RG.271.4.2020.GL.2

**dot.: Numer ogłoszenia: 533726-N-2020 data zamieszczenia: 23.04.2020 r. umieszczone na portalu UZP, zmienione ogłoszeniem o zmianie ogłoszenia 540077546-N-2020 z dnia 06-05-2020 r**

Przetarg nieograniczony pn. **Remont oświetlenia boiska piłkarskiego, wymiana oświetlenia na boisku Orlik, wymiana oświetlenia kortów tenisowych oraz wymiana.**

W odpowiedzi na pytania wykonawców do treści SIWZ poniżej przedstawiam zadane pytania wraz z odpowiedziami

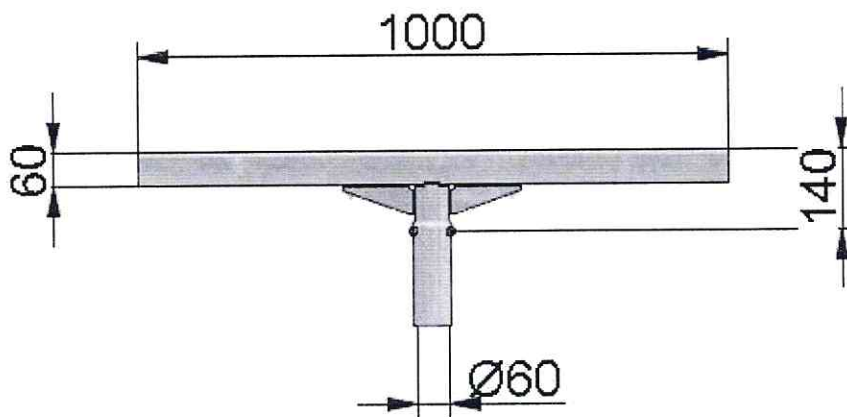
**1. W dokumentacji SIWZ w pkt. 4 ppkt. 4.3, Zamawiający informuje o konieczności doposażenia oświetlenia w dodatkowe oprawy LED o mocy 35W. Prosimy Zamawiającego o podanie następujących parametrów:**

- na jakiej wysokości mają być montowane te oprawy,
- jakie są średnice słupów, do których oprawy będą mocowane,
- jakie powinny być wymiary wysięgników/uchwytów, na których będą montowane te oprawy: średnica, długość, kąt, wysokość montażu.

**W tym samym punkcie Zamawiający opisuje parametry wymienianych słupów na Boisku Piłkarskim. Prosimy Zamawiającego o podanie dokładnych parametrów wysięgników dla tych słupów:**

- czy powinny to być wysięgniki pojedyncze czy podwójne,
- jakie powinny być ich wymiary: średnica, długość, kąt, wysokość montażu.

Ad.1.

- Oprawy o mocy 35 W należy zamontować na wysokości około 6 m (dostosowanej do ukształtowania terenu)
- Istniejące słupy Valmont 9m średnica zakończenia 62mm średnica przy podstawie 195mm
- Wysięgnik łukowy średnica końcówki 48 mm, długość ramienia do 1000 mm wysokość montażu około 6 m
- Maszty oświetleniowe należy wyposażyć w **belki poprzeczne**, na których zostaną zabudowane naświetlacze LED ( 2 słupy min 12m + 1 oprawa nowa LED o mocy max 400W na każdym słupie, 6 słupów 14 m + 2 oprawy o mocy max 1000W na każdym słupie) Podczas montażu uwzględnić kąty odchylenia opraw tak, aby zapewnić równomierność natężenia oświetlenia
